改善箇所説明図

改善の内容

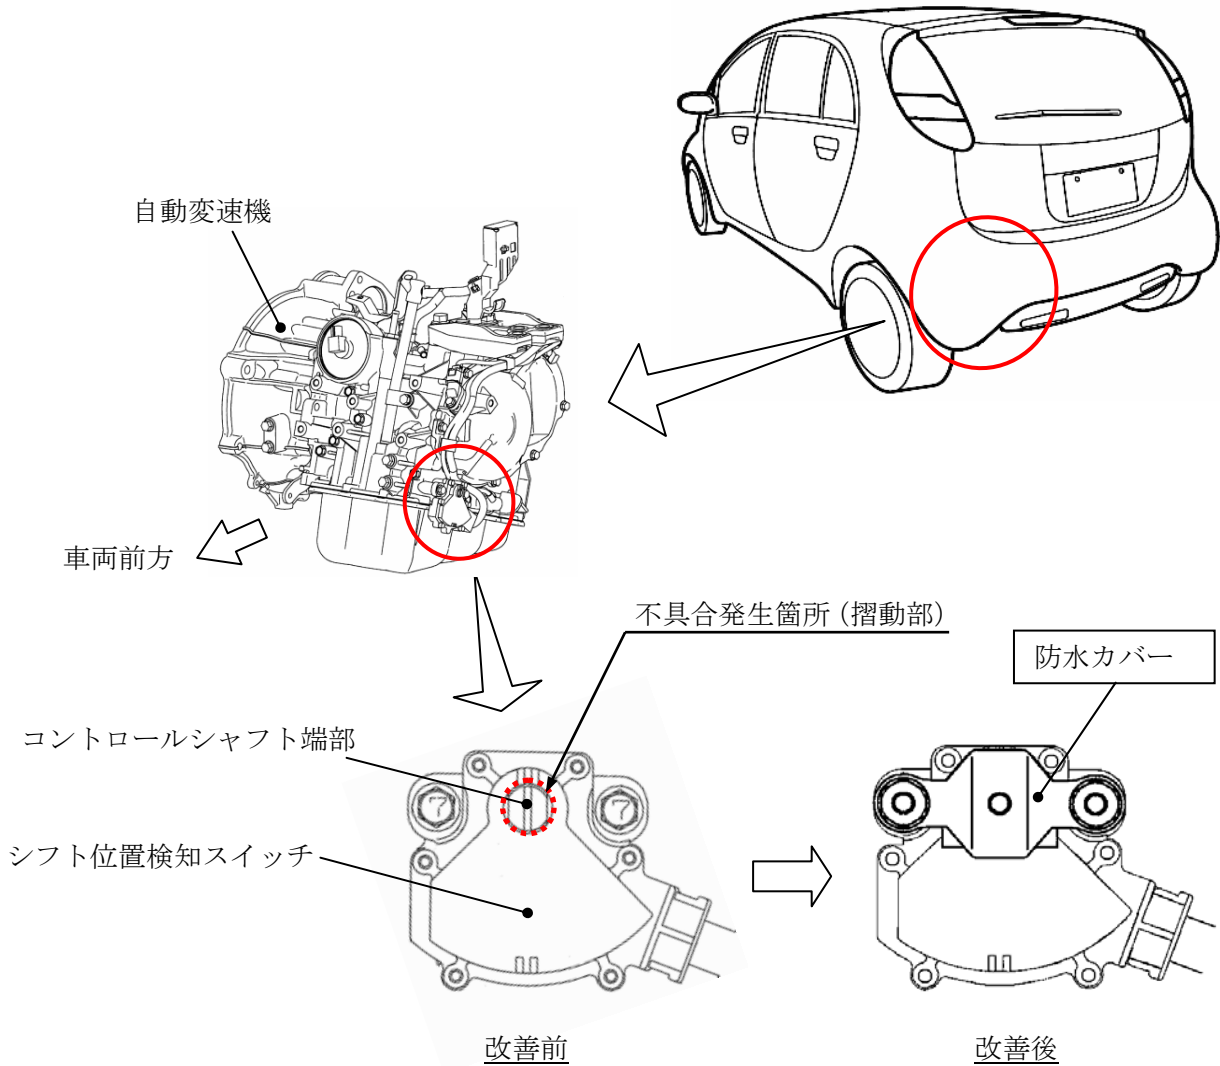
自動変速機のコントロールシャフト端部摺動部の防水構造が不適切なため、使用過程で錆が発生するものがある。そのため、そのまま使用を続けると、当該シャフトが作動不良となり、最悪の場合、パーキング位置に操作してもエンジンが始動できないことがある。また、坂路駐車等で駐車ブレーキをかけ忘れた際に、車両が動くおそれがある。

全車両、コントロールシャフト端部摺動部を清掃し、当該摺動部に防水カバーを追加する。

注：図中の 内は追加部品を示す。
